# Rapporto di minoranza

numero	data	competenza
8453 R2	16 gennaio 2025	DIPARTIMENTO DEL TERRITORIO

**della Commissione gestione e finanze  
sul messaggio 3 luglio 2024 concernente lo stanziamento di un credito netto  
di 34'900'000 franchi e autorizzazione alla spesa di 88'800'000 franchi per:**

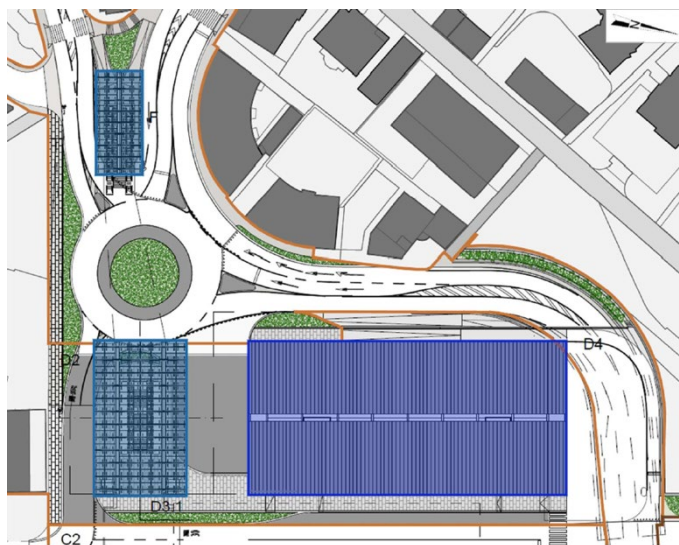
- D1 Nuovo autosilo sotto il Piazzale Besso: nuovo autosilo interrato di due piani con 140 posti destinati all'uso pubblico e privato. Realizzazione orizzonte fine 2025/inizio2026-2031/2032. Nell'autosilo si prevede un'area di posteggi per cicli di 22 stalli. Sembrano pochi. Ne sono previsti altrove? Non si prevede un collegamento fra pozzo del tram (blu) e autosilo? Come entrano e escono le auto e i pedoni?

La nuova piazza Besso con le parti d'opera D4, D5, D5.2 e D5.3 e con le nuove sistemazioni stradali che hanno un carattere da "autostrada" e non da spazio urbano moderato con convivenza di diversi utenti.

Estratto relazione tecnica 2023

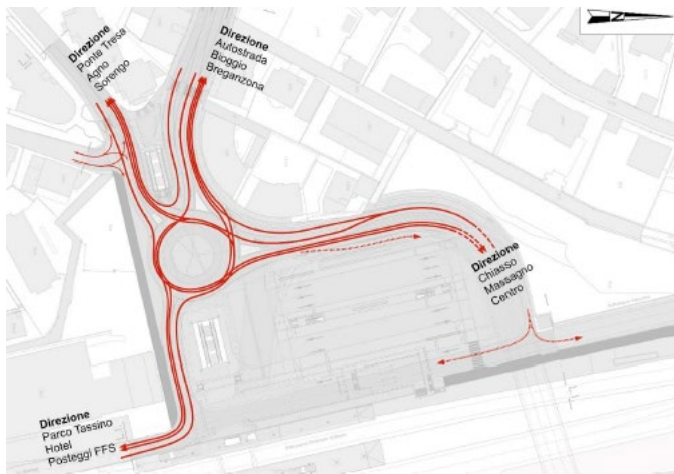
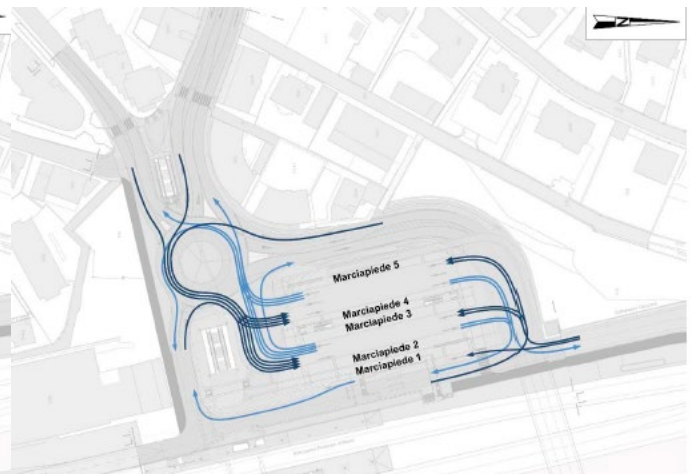
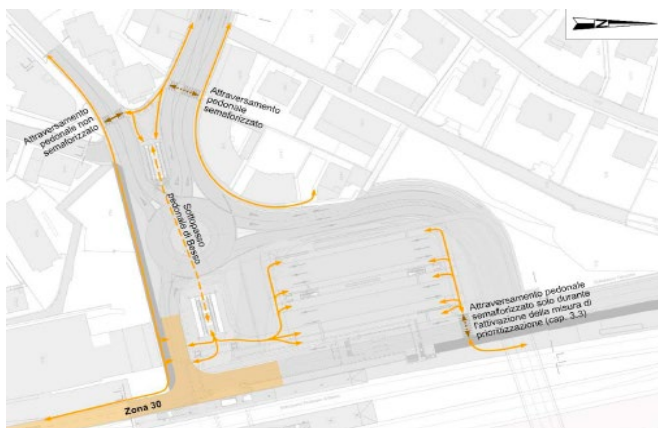
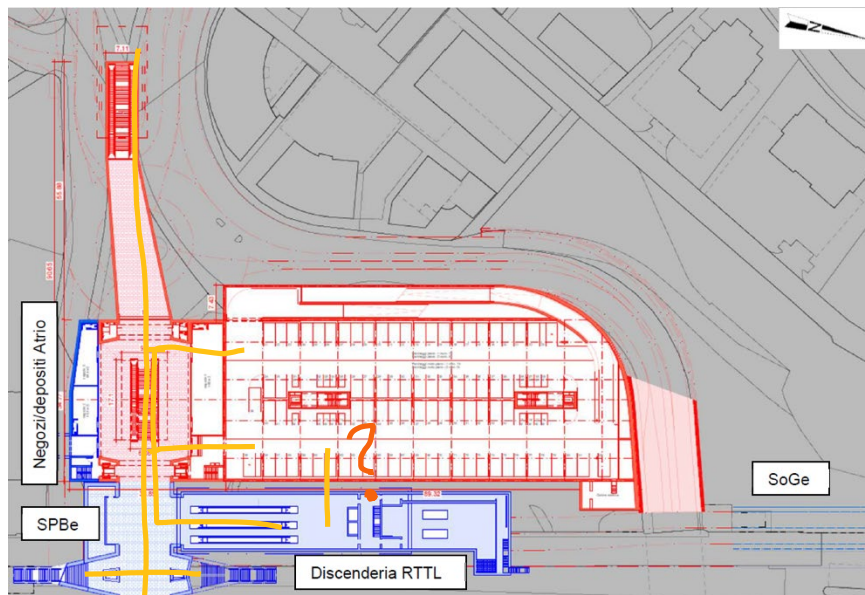
Non sono previsti i collegamenti verso nord con la ciclopista nord-sud, non sono previsti i flussi di pedoni verso la discenderia del tram. I pedoni devono attraversare con semafori in un'area che dovrebbe essere a loro dedicata attraversando strada e pista ciclabile?

Le ricostruzioni tridimensionali sono tratte dal Messaggio municipale n. 12116 della città di Lugano

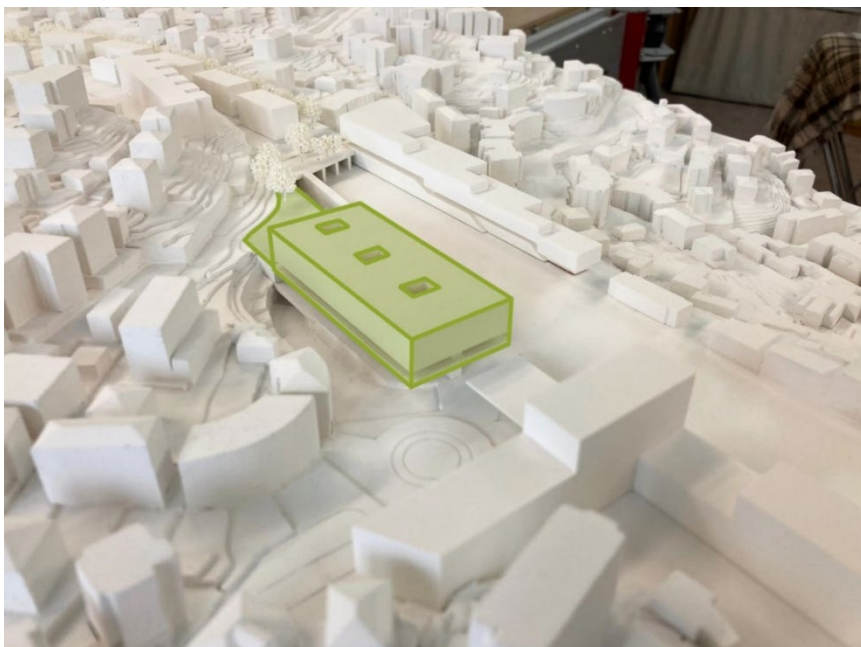
Qualora si dovesse concretizzare l'edificazione soprastante si dovrebbe rinunciare alla copertura prevista nel presente credito. A nostra mente il problema è che la copertura non è ora concepita come smontabile e non permette il collegamento con il parco Lucerna, mentre dalle spiegazioni ricevute bisognerebbe prevedere una struttura provvisoria o alternativa. Perciò dovrebbe essere progettata già ora con principi di smontabilità e riuso altrove e pensata sin dall'inizio con un collegamento con il parco Lucerna, meglio visibile nella fotografia del plastico a pagina 12 del presente rapporto o nell'immagine qui sotto, evidenziata in verde, coordinando le diverse coperture in modo che possano essere concepite in modo simile e coordinato, anche considerando di metterle in "comunicazione" con la passerella ciclabile adesso prevista con il

6% di pendenza, è fondamentale verificare misure compensative come aree di sosta o un lift per renderla fruibile, se non ridefinirla.

### Percorso ciclo-pedonale Città Alta

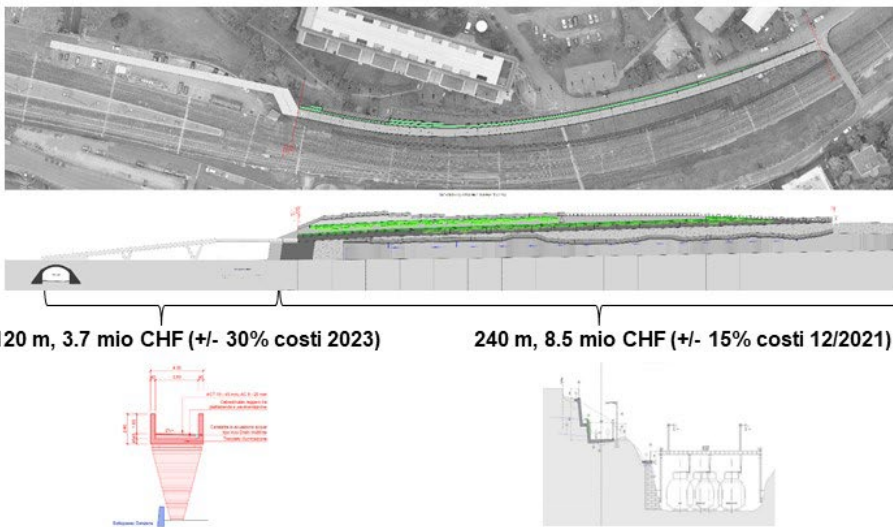
Secondo i servizi sentiti in audizione, il percorso ciclo-pedonale della Città Alta, che si snoda a monte dei binari ferroviari, inizia dal ponte in ferro sopra la Trincea di Massaggio, passa dal comparto Besso e prosegue fino al Parco del Tassino. Oggetto della progettazione di dettaglio è la tratta Tratta nord (in rosso). A chi scrive non risulta ci sia un progetto condiviso per le tratte verde e gialla.

Non si capisce come la pista si inserisca nel comparto di Besso - unica impressione è data dalla foto di questo plastico – e come prosegua su via Basilea, né tantomeno come possa superare il parco del Tassino.

La passerella che è ripida e lunga potrebbe essere rivista, eventualmente sostituita da un lift da predisporre in modo da poter essere facilmente raggiunto con le biciclette senza conflitti con automobili, bus e pedoni.
